Projet de PLEHAUT

Mémoire en réponse de TRIGONE suite au procès-verbal

**Préalable à la déclaration d'utilité publique des travaux valant
pour la dérivation des eaux et l'instauration des périmètres de
protection du captage de Pléhaut**

PROCES-VERBAL DE SYNTHESE

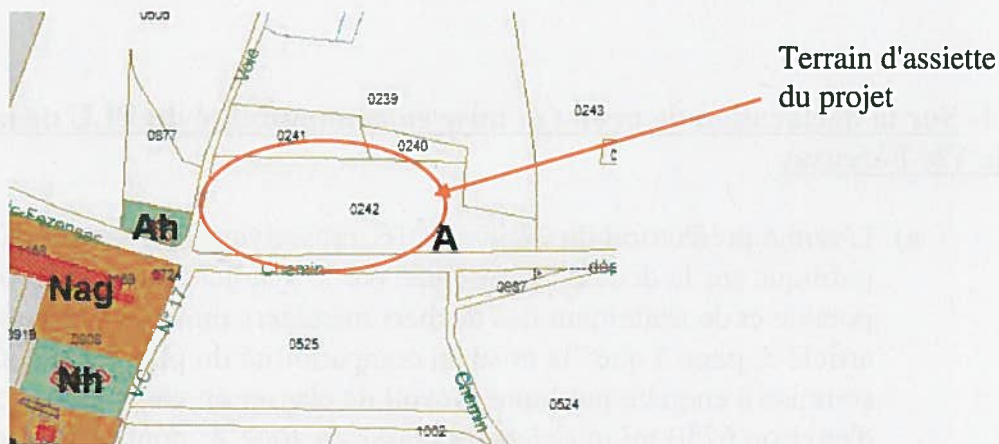
- a) L'arrêté préfectoral du 24 juin 2016, prescrivant l'ouverture d'une enquête publique sur la demande présentée par le syndicat mixte de production d'eau potable et de traitement des déchets ménagers du Gers –Trigone indique article 3, page 3 que "la mise en compatibilité du plan local d'urbanisme soumise à enquête publique prévoit de classer en zone Aa un terrain d'environ 6750 m² initialement classé en zone A, pour permettre la réalisation d'un équipement d'intérêt général".

Dans le dossier, pièce n°7, il est précisé que la superficie de la zone concernée par la modification de zonage est de l'ordre de 6 000 m² (100 m x 60 m).

Toutes les parties du dossier remis par TRIGONE à la Préfecture font état d'une superficie de 6000m². Nous n'expliquons pas la valeur de 6750 m² notée par la Préfecture dans l'arrêté d'ouverture d'enquête.
